OBCHODNĚ TECHNICKÉ SLUŽBY - TESLA PARDUBICE n.p., závod PŘELOUČ, tel. 2641, linka 442, dálňopis 196238

číslo 11/77

ZMĚNY MAGNETOFONU T E S L A B 5 7 V PRŮBĚHU VÝROBNÍ SERIE

Tato informace navazuje na „Návod pro opravu a údržbu“, vydaný v r. 1975 pro prvou serií magnetofonu B 57.

5. K novému provedení relé Re 4 (typové označení zůstává 2PN 599 05)

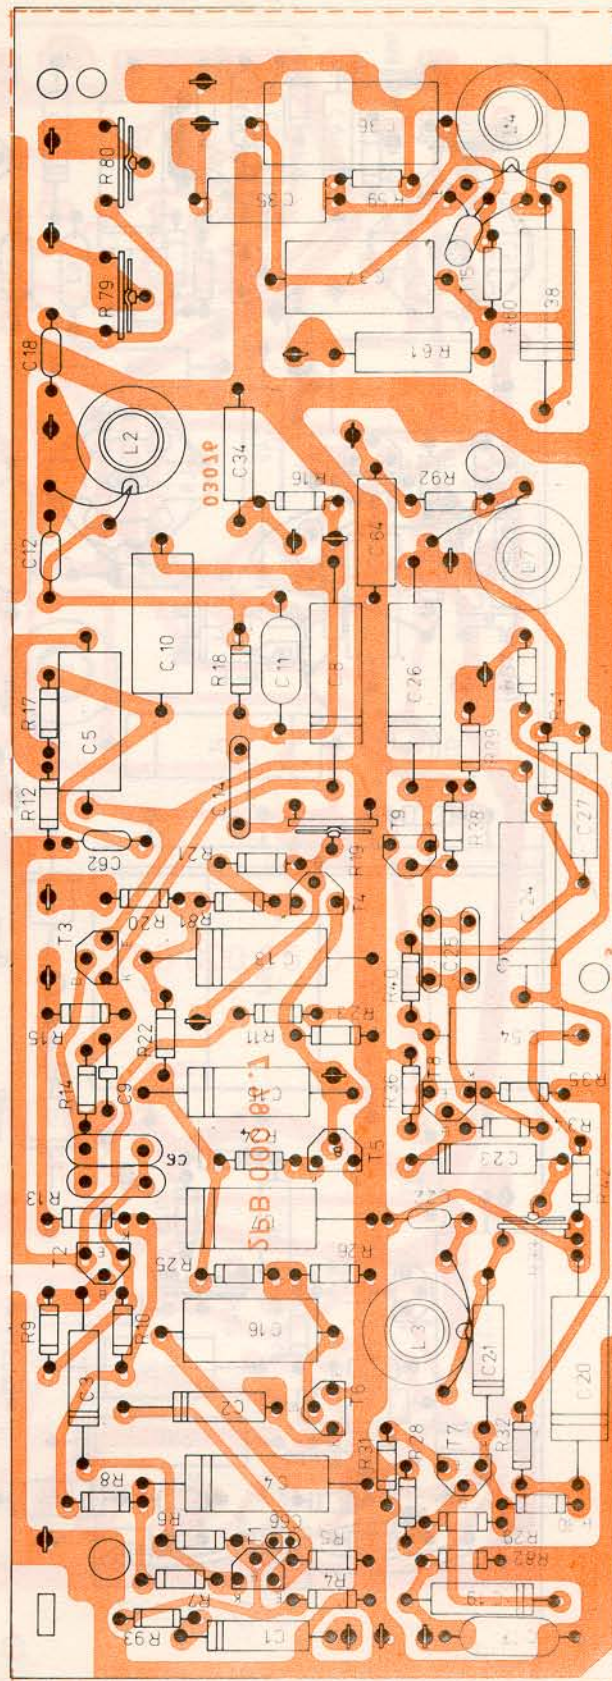
Nové provedení má jeden pérový svazek přepínací a jeden spínací (staré provedení mělo oba svazky spínací).

Relé nového provedení je možno použít i na desku D III starého provedení (1 pero zůstane nezapojeno); naopak relé starého provedení nelze na desku D III nového provedení použít.

Deska 2EK 210.25 (D I)

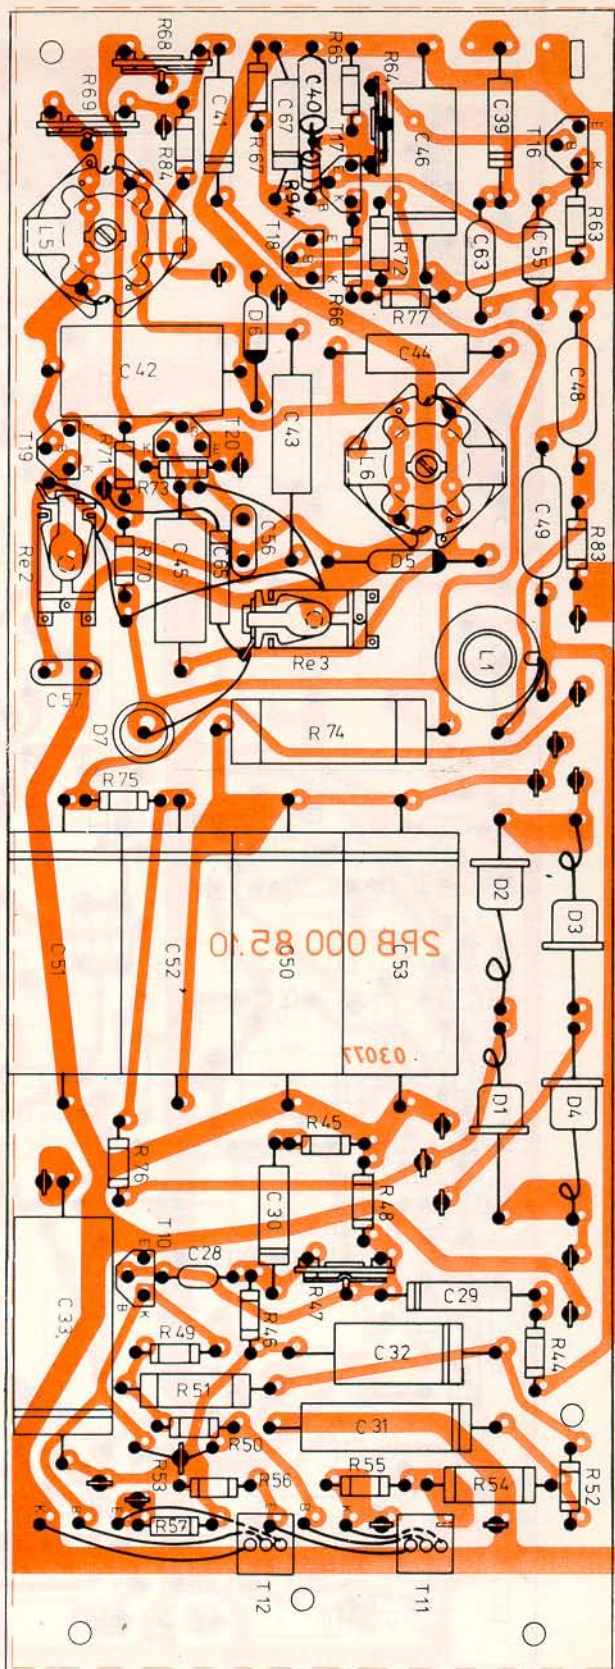
2. K nové desce D I (typové označení zůstává 2PK 210 25)

Poznávací znamení nového provedení: 4 cívky namísto původních 3 cívek; pájecí očko pro napájecí přívod (vedle odporu R 61) přemístěno s odporem R 61 dovnitř desky.

Náhrada starého provedení novým je možná bez úprav - při připájení kabeláže nutno dbát na zmíněné přemístění pájecího oka.

Deska 2PF 198 67 (D II)
s obvody synchronizátoru (bez ovl. části), výkonového zesilovače a napájecí části
(pohled ze strany součástek)
7.77

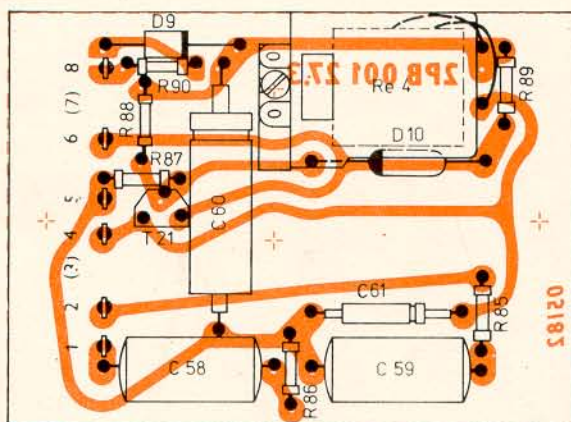
3. K nové desce D II (typové označení zůstává 2PF 198 67)

Poznávací znamení nového provedení: cívky L 5, L 6 jsou bez stínících krytů; pájecí očko pro vyvedení výstupu zesílených synchronizačních impulsů (u odporu R 84) přemístěno s odporem R 84 dovnitř desky.

Náhrada starého provedení novým je možná bez úprav - při připájení kabeláže nutno dbát na zmíněné přemístění pájecího oka.

Deska 2PF 828 09 (D III)
s obvodův ovládací části synchronizátoru
(pohled ze strany součástek)

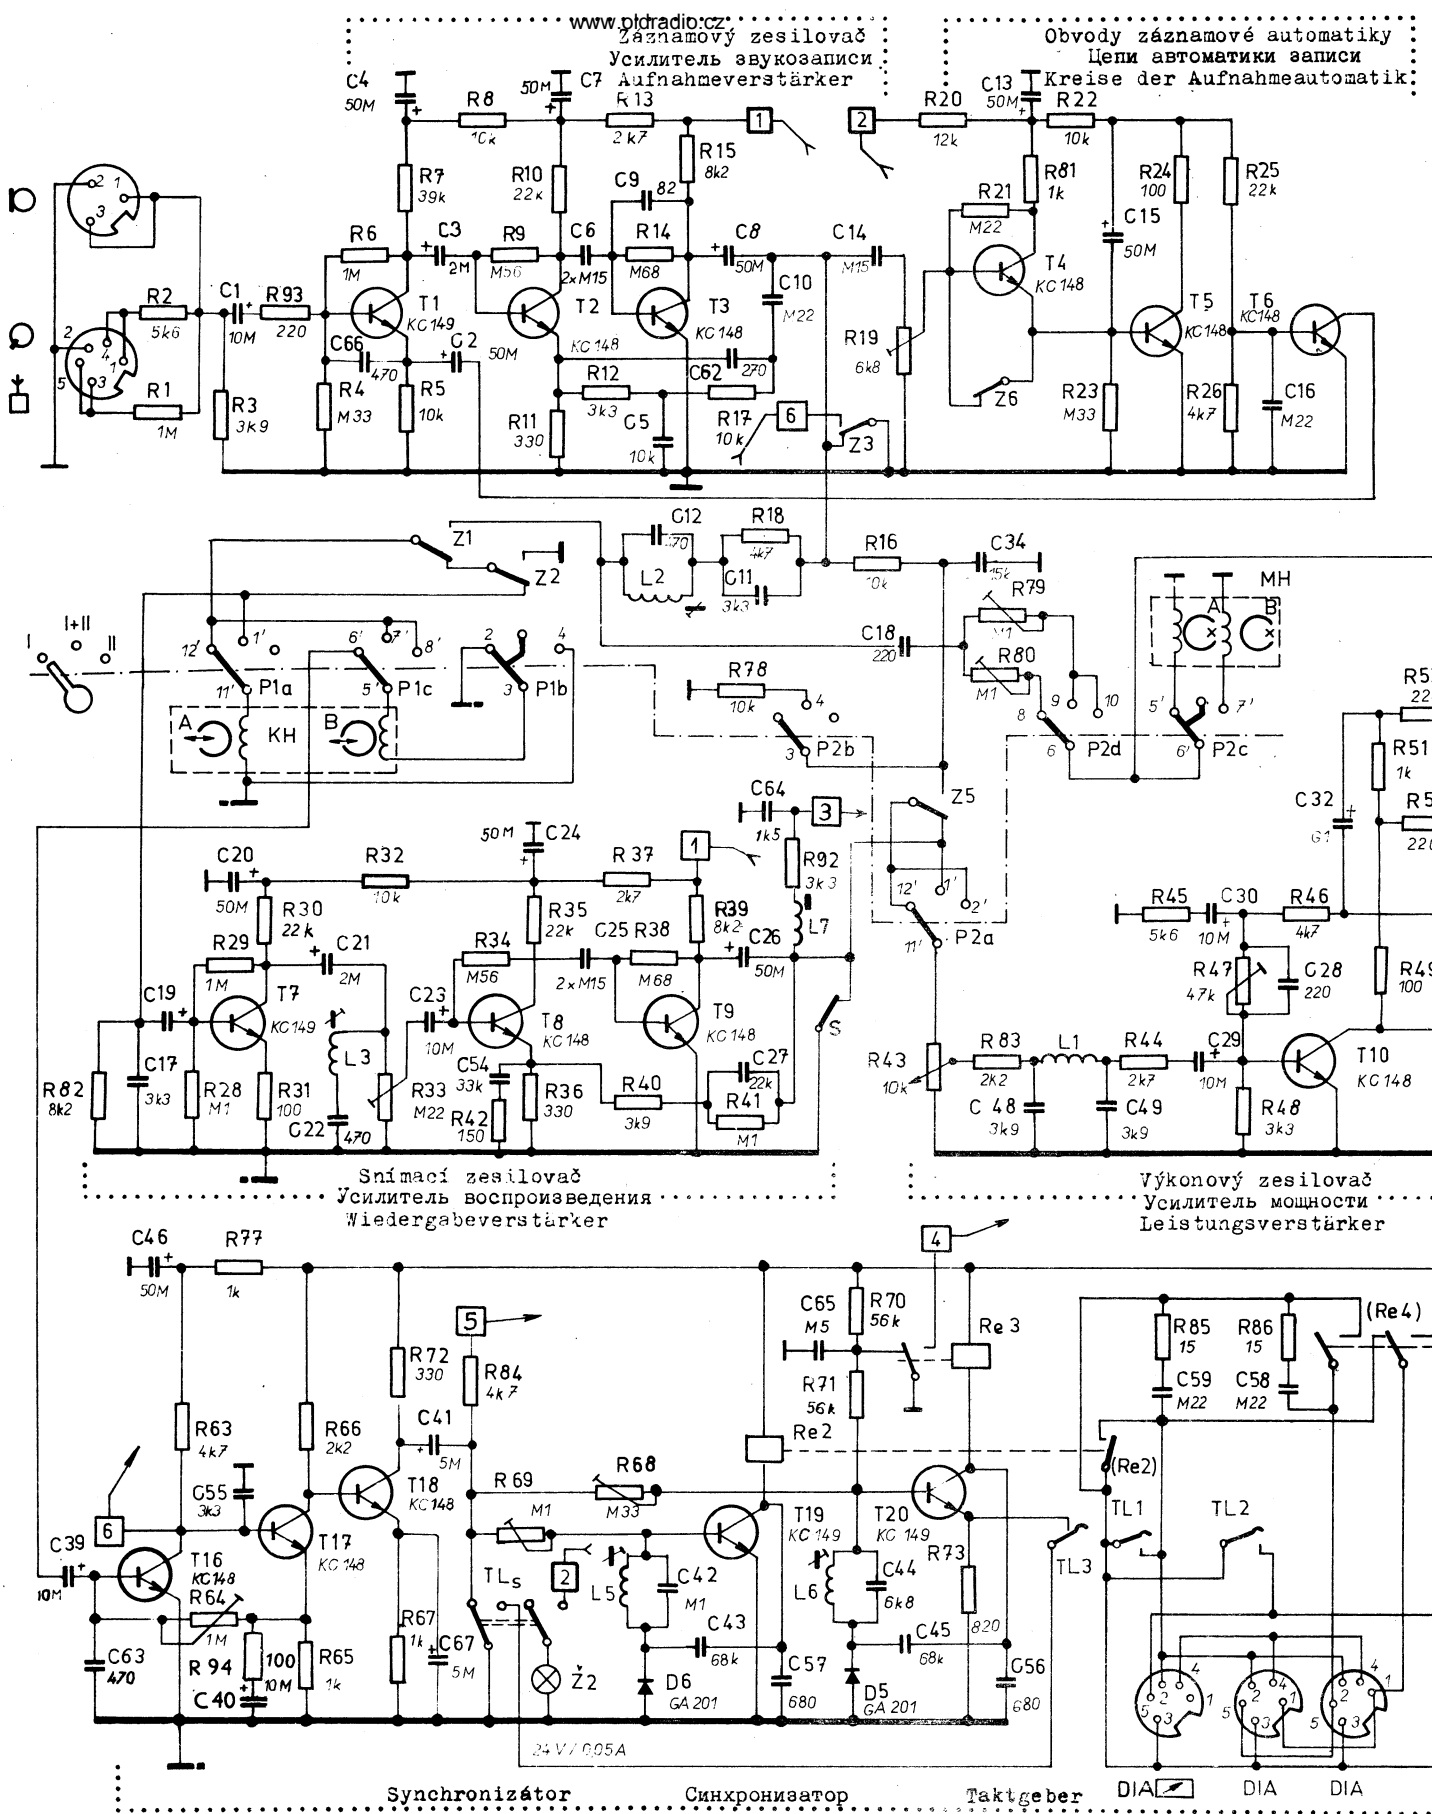
4. K nové desce D III - typ. označení 2PF 828 09 (dříve 2PF 827 83)

Poznávací znamení nového provedení: 1 relé namísto původních 2 relé; 6 připojovacích pájecích oček namísto původních 8 oček (očka č. 3 a 7 vynechána - viz obr. desky na str. 7).

Při náhradě starého provedení novým postupovat následovně:

- při demontáži staré desky odpájet zásuvkovou i napájecí kabeláž od desky;
- napájecí kabeláž připojit k nové desce na stejná místa jako u staré desky;
- zásuvkovou kabeláž připojit následovně:
 - spoj z pův. oka č. 3 bude zapojen na očko č. 4
 - spoj z pův. oka č. 7 bude zapojen na očko č. 2
 - spoj z pův. oka č. 6 bude zapojen na volné pájecí očko relé Re 4 (střední očko z trojice oček)
- ostatní spoje budou připojeny na stejná místa jako u původní desky.
